OGGETTO: [ID: 11117] Progetto per la costruzione ed esercizio di un impianto agrivoltaico della potenza di picco pari a 36.083,52 kWp ubicato nel Comune di Este (PD) e delle relative opere di connessione alla RTN. Procedimento di VIA/PNIEC.

Proponente: K2 SOLAR S.r.l.

Controdeduzioni alle Osservazioni della Comune di Este

Figura 3: Delimitazione delle aree agricole di pregio provincia di Padova

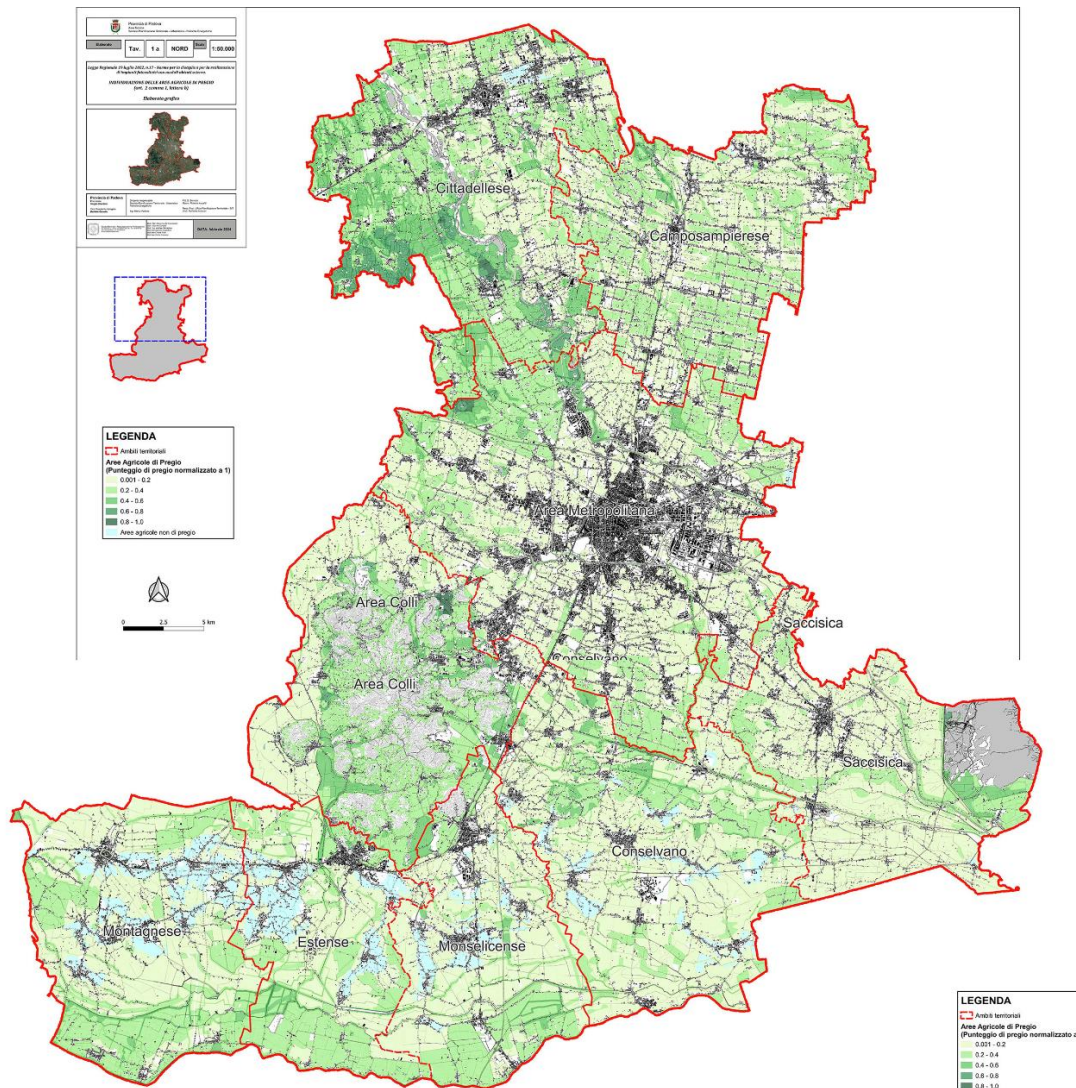
Si evidenzia che l'area dove verrà realizzato l'impianto agrivoltaico ricade all'interno della classificazione.

Il SIA non fa alcun cenno a questo strumento redatto dalla Provincia di Padova.

Si chiede di integrare le valutazioni ed il SIA.

L'esame della figura precedente permette di riscontrare che la classificazione adottata dalla Provincia di Padova comprenda praticamente tutto il territorio agricolo della Provincia, discretizzandone il livello di pregio in una scala che va da 0 (pregio basso) a 1 (pregio alto).

Non essendo presente una classificazione booleana che definisca chiaramente le aree agricole di pregio e quelle di non pregio, si presume che il livello di pregio individuato nella cartografia di cui alla figura precedente assuma un ruolo dirimente nella valutazione dell'effettivo pregio dell'area.

Figura 7: Planimetria generale - ubicazione dei bacini di laminazione e punti di scarico

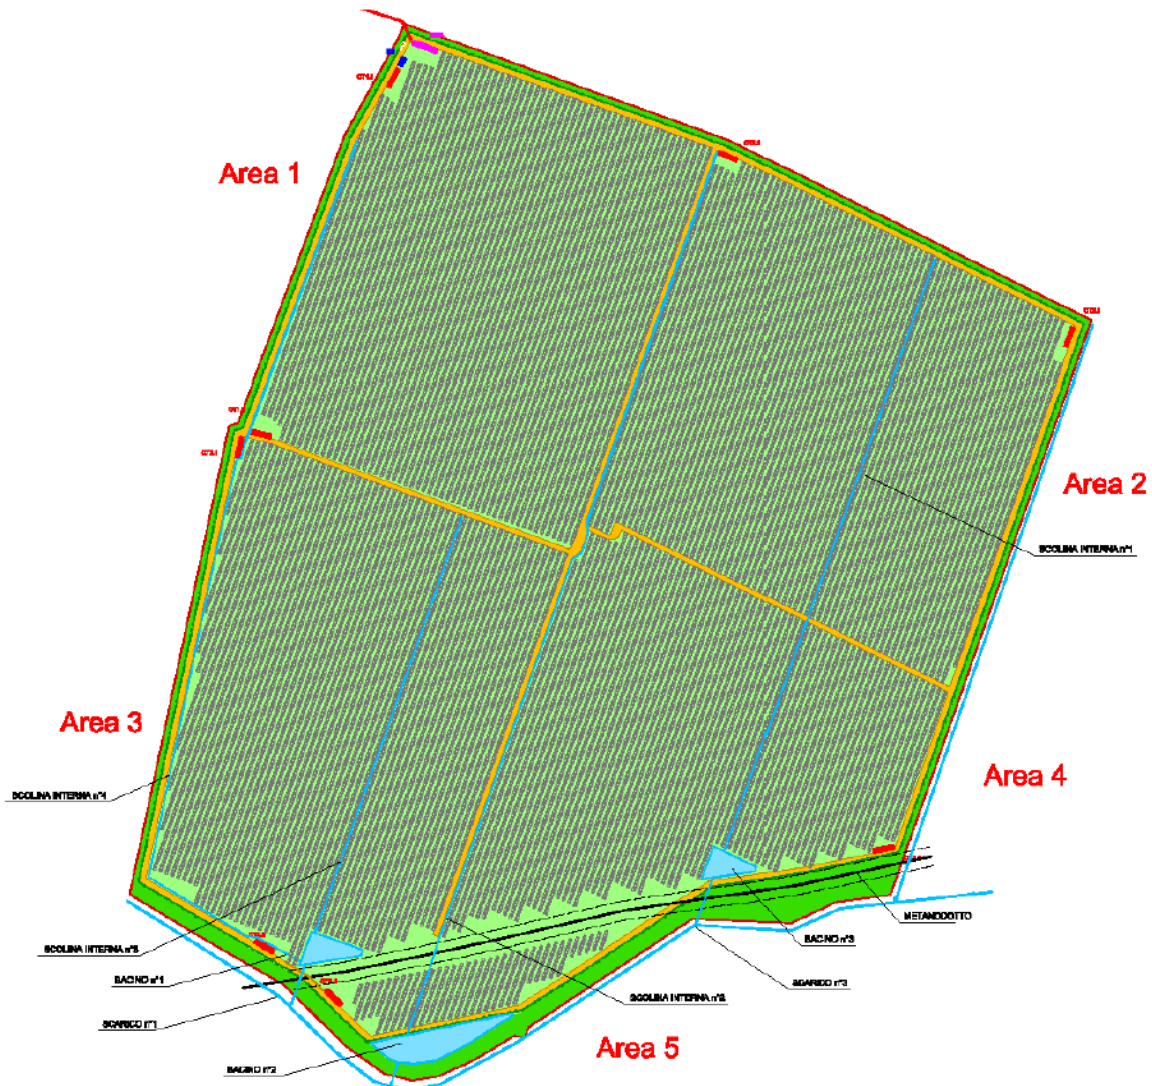
Si chiede di valutare se il volume di invaso dei bacini di laminazione in progetto sia sufficiente a garantire l'invarianza idraulica in considerazione che risultano dimensionati al fine di raccogliere le acque meteoriche a sud dell'area, confluendo le stesse nello scolo Valeselle, a sud dell'impianto. Si consideri, inoltre che non dovrà essere peggiorata la situazione idraulica delle aree residenziali lungo via Arzaron.

Le previsioni progettuali hanno stabilito la realizzazione di tre diversi invasi, oltre all'ampliamento delle scoline, come riportato nella planimetria di cui alla figura seguente.

Il volume complessivo disponibile ammonta quindi a: $2.542 + 1.158,5 = 3.700$ e risulta adeguato ad accogliere tutto il volume di pioggia necessario ad assicurare l'invarianza idraulica dell'area di intervento, con un franco di sicurezza rispetto al volume corrispondente a 3.602 m^3 .

Figura 8: Percorsi dei mezzi di cantiere entro i territori di Este e Villa Estense

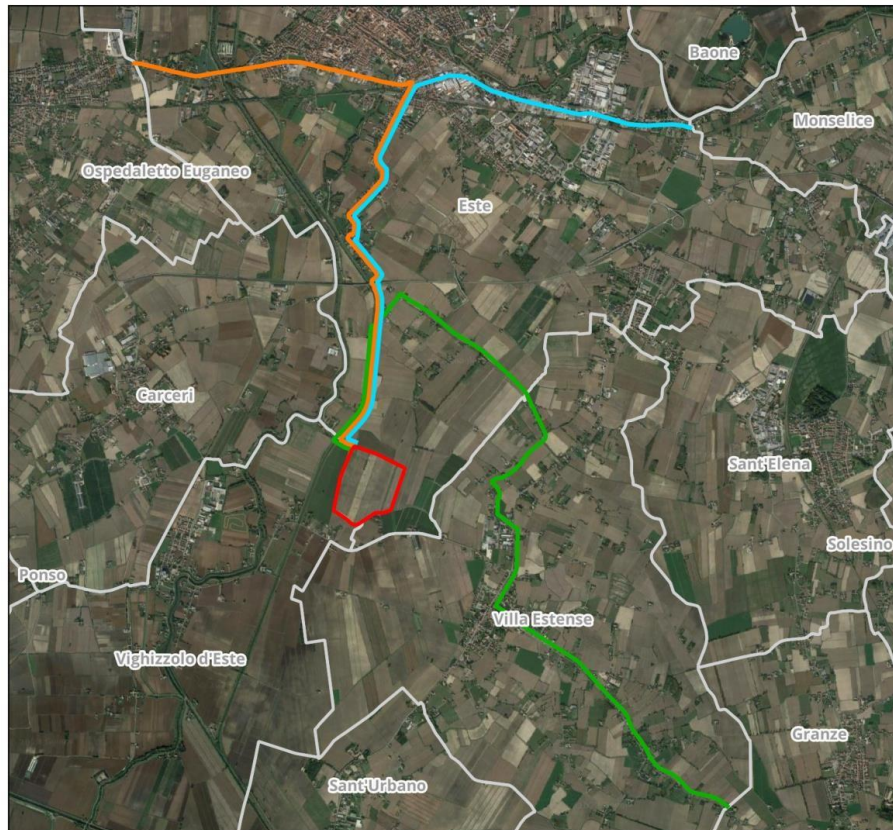
Non sono presenti nel SIA analisi della viabilità in funzione delle necessità connesse al cantiere ma si indicano semplicemente un numero medio di veicoli giorno.

Tuttavia il numero di materiali e di pannelli da trasportare è assolutamente noto, così come delle strutture ed è pertanto possibile effettuare una analisi anche delle viabilità di accesso all'area.

Si chiede di approfondire questo aspetto.

Si segnala che la viabilità esistente presente notevoli restrizioni e vincoli.

Si chiede che la valutazione prenda in considerazione i vincoli legati al territorio, i vincoli infrastrutturali e che analizzando le specifiche esigenze analizzi le soluzioni tecniche che i progettisti hanno intenzione di mettere in atto per il trasporto dei materiali nella zona indicata.

In *Figura 6.3* dello Studio di Impatto Ambientale, di cui si riporta uno stralcio nella successiva *Figura 8*, vengono rappresentati i percorsi dei mezzi di cantiere entro i territori di Este e Villa Estense, ipotizzando i mezzi in arrivo e in uscita dal cantiere che si distribuiscano equamente lungo tre direzioni: 1-Verona, 2-Bologna e 3-Padova.

L'analisi delle infrastrutture locali non ha rivelato alcune criticità lungo i percorsi individuati, escludendo l'uso del ponte sullo scolo di Lozzo a causa delle sue limitazioni strutturali.

Figura 11: tipologie vegetazionali di progetto

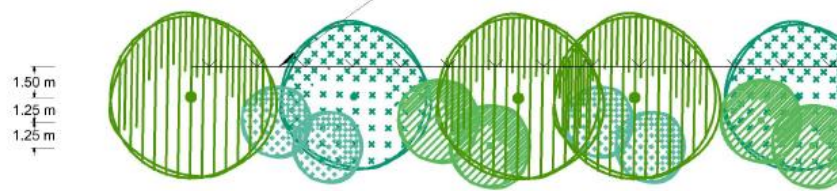
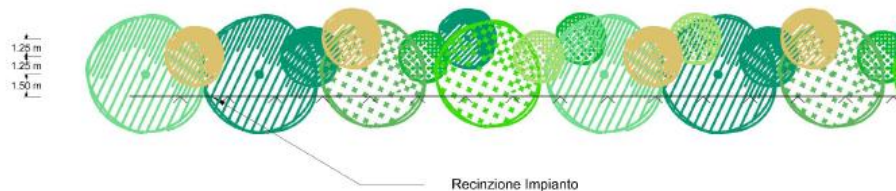
Si consideri inoltre che lo spazio aperto di pianura consente una visibilità a lunga distanza e che pur essendo inseriti nella relazione paesaggistica elementi arbustivi ed arborei a mitigazione dell'intervento, non risulta allegata al progetto una tavola del verde nella quale siano indicate le nuove alberature previste e le relative specie.

La vegetazione messa a dimora è stata selezionata sulla base delle caratteristiche pedologiche del terreno e delle condizioni di ristagno idrico.

Di seguito viene riportato un inquadramento delle tipologie vegetazionali previste.

La mitigazione introdotta dunque ha lo scopo di incrementare la naturalità dei luoghi, mascherando la percezione del nuovo impianto di progetto (cfr. studio dell'intervisibilità di cui all'elaborato K2S-EST-LO-08).

Figura 13: Schema distanza cima monte castello – impianto

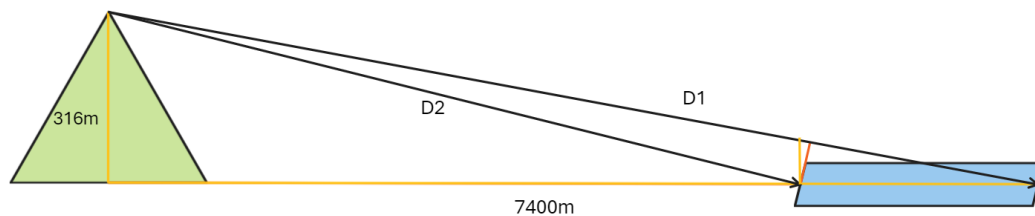
Considerato il rapporto di intervisibilità tra l'area oggetto dell'intervento e le zone soggette a vincolo, nella parte a nord dell'impianto sia realizzata una cortina alberata che per quanto possibile impedisca la visione del parco dall'area dei Colli Euganei. La stessa cortina sia mantenuta per la durata di vita dell'impianto stesso (30 anni) e che sia posta a carico dei realizzatori dell'impianto.

Si consideri ad esempio la distanza tra area di impianto (in azzurro) e il monte Castello, nell'ipotesi (non reale) che non ci siano impedimenti alla visuale.

Dalla distanza lineare tra i punti dell'impianto, considerando la quota di 316 m della cima del monte sono state calcolate le seguenti distanze, utilizzando relazioni trigonometriche e pitagoriche consolidate.

Analogamente mediante proporzioni tra i triangoli e calcolo inverso di base e altezza si è proceduto al calcolo della lunghezza della linea rossa (ingombro visibile dell'impianto dalla cima del monte). Tale ingombro è risultato pari a 40m.

Dalla cima del monte Castello considerando l'occhio di un osservatore i 40 m occuperebbero 6,5 mm nell'orizzonte a distanza di un metro dal punto di osservazione, risultando dunque decisamente NON VISIBILI A OCCHIO NUDO (6,5 mm a 7 km di distanza).
